## 第4回委員会での主な意見と対応

## 【第4回委員会】

場 所:赤穂市役所2階 204会議室

日 時:平成25年12月17日(火)14:00~17:00

図 4 出水時の下層流速最大時の流況(現況地形)

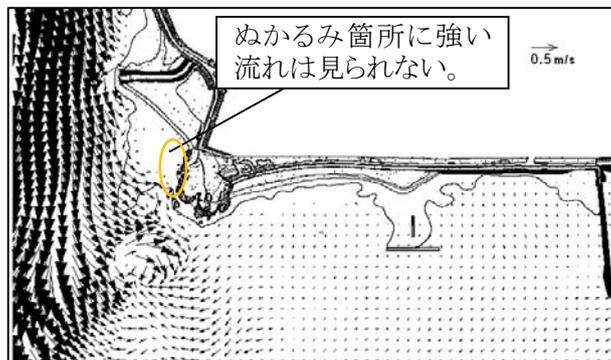
No	意 見	対 応
1	対策実施後の維持管理において、出水後はぬかるみが発生する可能性があるため、その状況を確認するべきではないか？	維持管理において、出水後を想定して9月にぬかるみ定点観測を行うが、出水直後の状況から、必要に応じて追加調査を実施する旨を委員会提言に追記した。(資料-5 参照)
2	対策後に覆砂材が動く可能性もあるので、覆砂粒径 0.6mm はもう少し粗い粒径に検討する余地はあるか？	維持管理を行う中で、地形変化が大きくなるなど、必要に応じて粒径の再検討を行う旨を委員会提言に追記した。(資料-5 参照)
3	当初の人工海浜の設計思想や条件について確認しておく必要がある。	当初の人工海浜の設計報告書によると、各項目の設計条件は別紙のとおりであるが、実施内容については全く不明である。ただし、現状の海浜前浜勾配等については、概ね設計値に一致している。(別紙1 参照) なお、ぬかるみ対策は、現状の前浜法先よりも沖側を対象としており、現地盤の勾配を大きく変化させるものではないと考えている。
4	委員会提言については、検討経緯も踏まえ、対策方針を記載するべきである。	ご指摘を踏まえ、対策工の方針を検討経過も含め整理した。(別紙2 参照) これをもとに、委員会提言を資料-5 で整理した。

・出水時において、強い河川流がぬかるみ箇所に見られない(図 4 参照)ことから、ぬかるみ箇所に覆砂した場合、河川流によって移動し、覆砂が移動してぬかるみが露出する可能性は低いと考えられる。
